建筑防火设计常见问题解答

——根据《建筑设计防火规范》研讨会会议录音整理

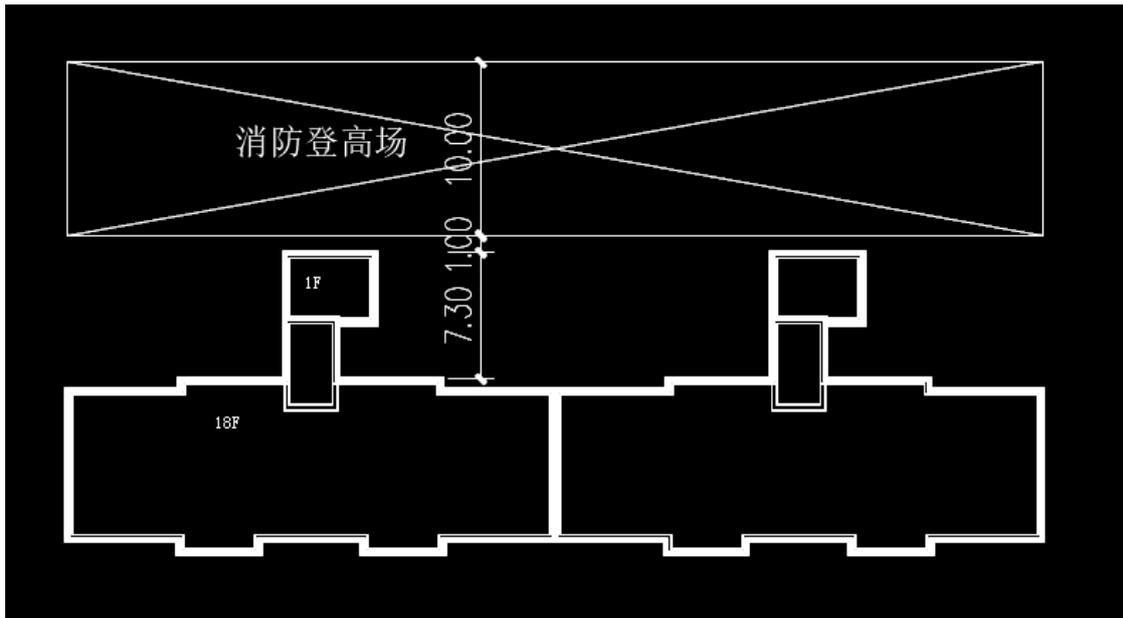
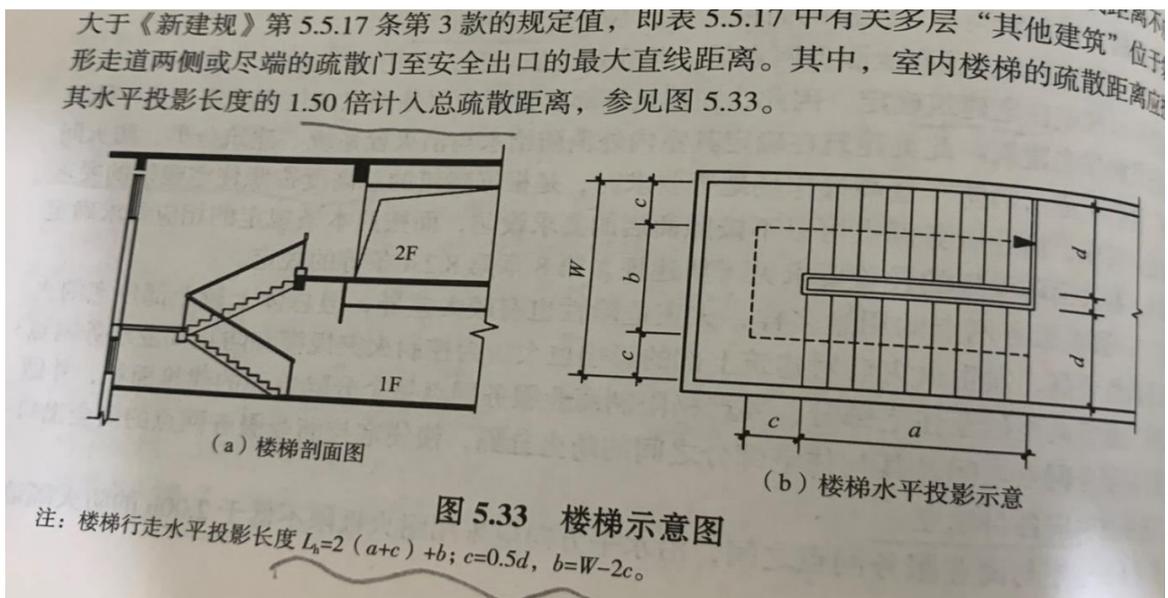
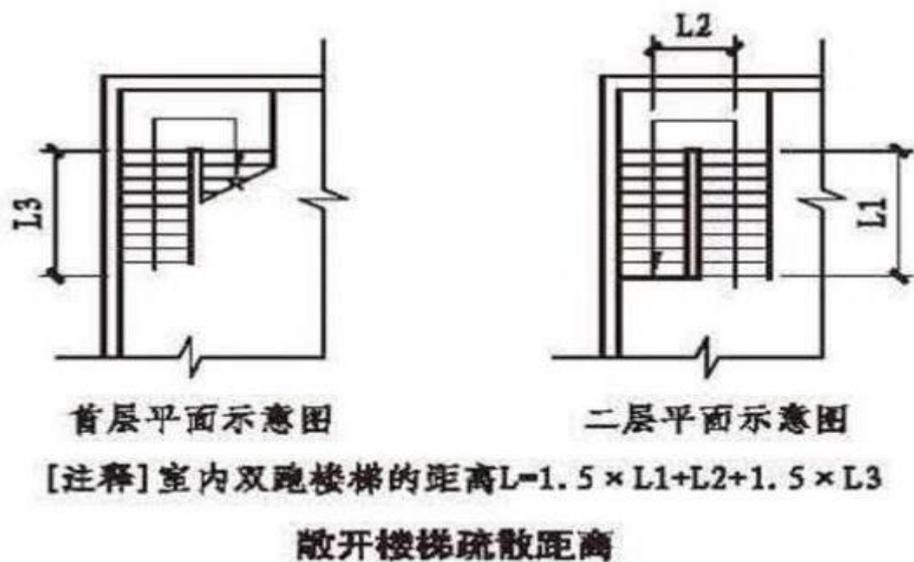
45、如图，楼梯间凸出的高层建筑消防登高地与主体外墙是否有间距要求？

答：这个间距是有要求的（5-10 米），实际工程中这个间距与登高消防车的有效救援高度直接相关，建议大家查阅一下登高消防车和举高平台消防车的标准，以便掌握相关参数要求。

如果上述间距大于 10 米，对图示 18 层住宅，可以断续设置登高场地，所以可将楼梯间凸出的部位视为中断区域；如果是需要连续设置的建筑，则应当在除了楼梯间凸出的部位以外的部分，增加靠近建筑物外墙的补充消防登高场地。

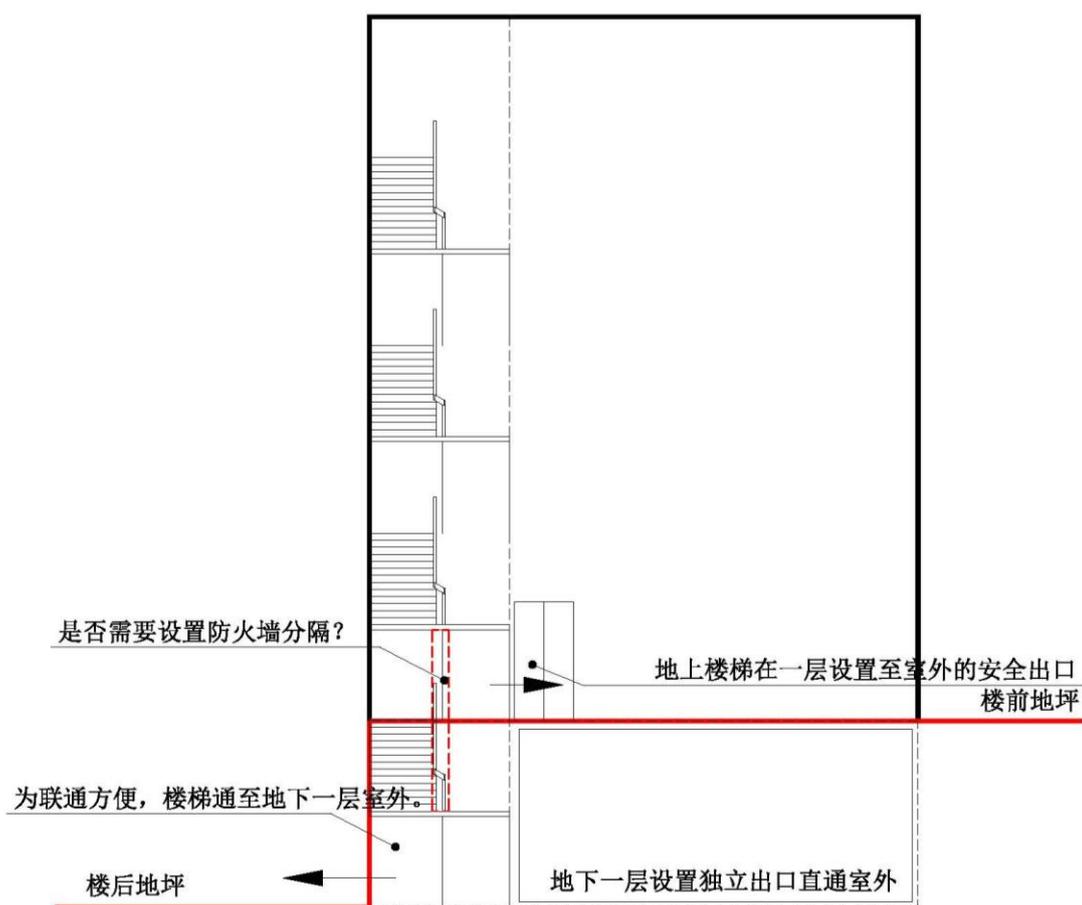
48、按照规范 6.4.4 条- 3，地上和地下部分共用楼梯间时，须采用防火隔墙和防火门完全分隔。当地形有高差时，为联通方便，楼梯通至地下一层室外（地下室不利用此楼梯疏散），此时与首层是否可以不设置防火分隔措施？

答：考虑建筑设防是把地上和地下两个部分分别视为不同建筑或者至少是不同空间区域，还是应该在首层楼梯间采用防火隔墙和防火门完全分隔，最好是各自独立出到室外。

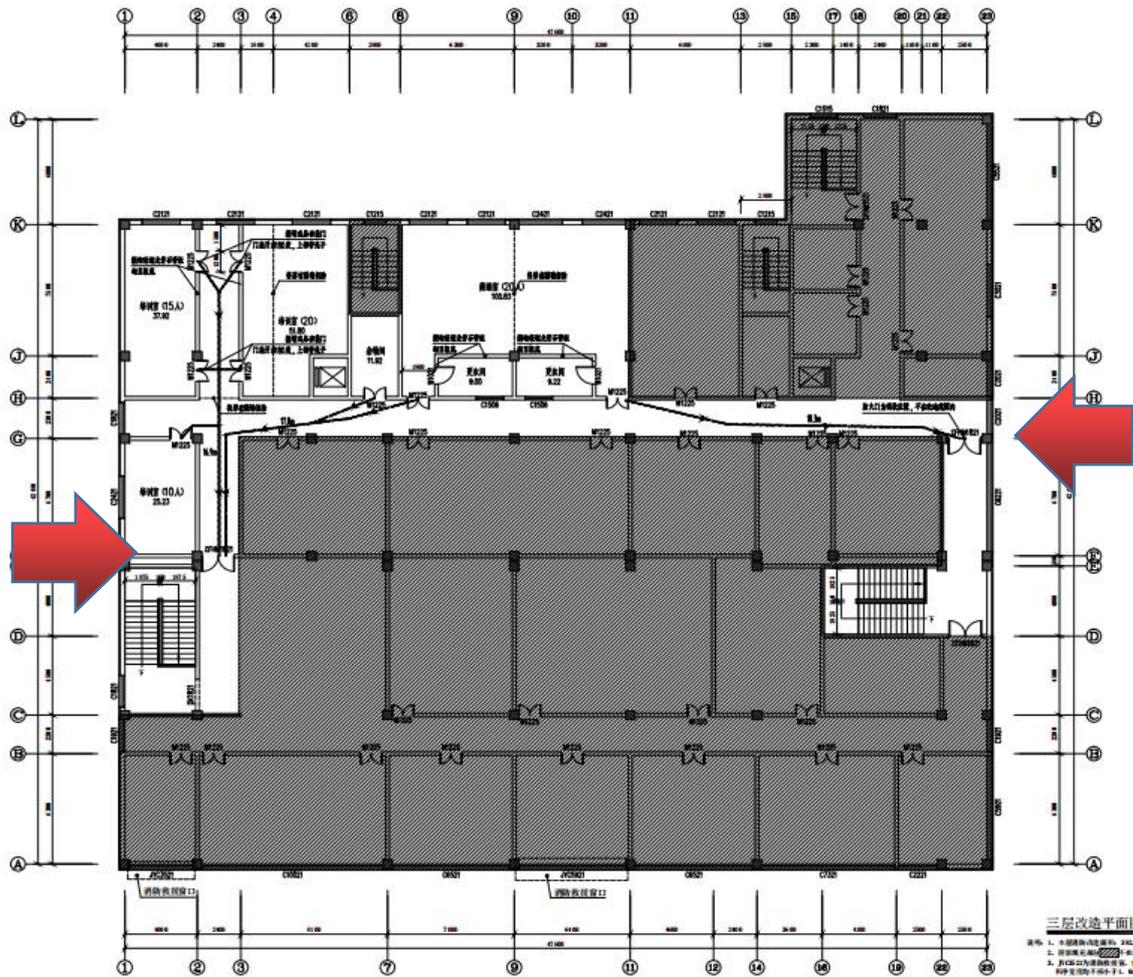
49、如图所示：通过将楼梯间门移至走道以达到缩短疏散距离的措施是否满足规范要求？

答：当然可以，我们鼓励这一做法，这是为人员疏散提供了一个很好的缓冲空间，就类似是我们前面提到避难区的问题。

至于对疏散走道有基本要求：最少 1.1 米宽度，用于人员疏散的经过的这个区域的净高不小于 2.1 米。

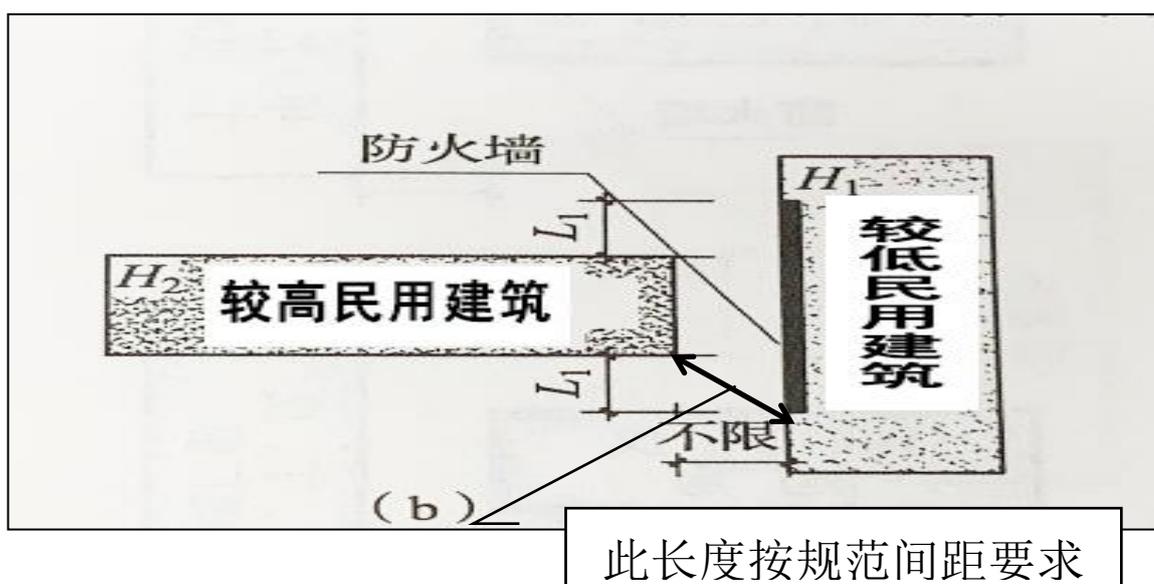
51、屋面设置有室外游乐场的建筑，屋顶部分的疏散宽度人数应如何考虑？是否需要增加独立的楼梯进行疏散，使用室内的楼梯进行疏散时室内楼梯宽度是否考虑屋顶疏散人数的宽度？

答：对类似屋顶设室外游乐场这类场合，疏散人数一般有两种方式确定，一种是设定人数后安装计数器、辅以限员使用的经营管理措施；二是根据游乐类型确定一个合适的人员密度，进行计算确定。

是不是独立设置楼梯没有关系，因为这个屋面是满足上人屋面基本要求的，作为游乐场的使用性质，要按规范要求来做就行。
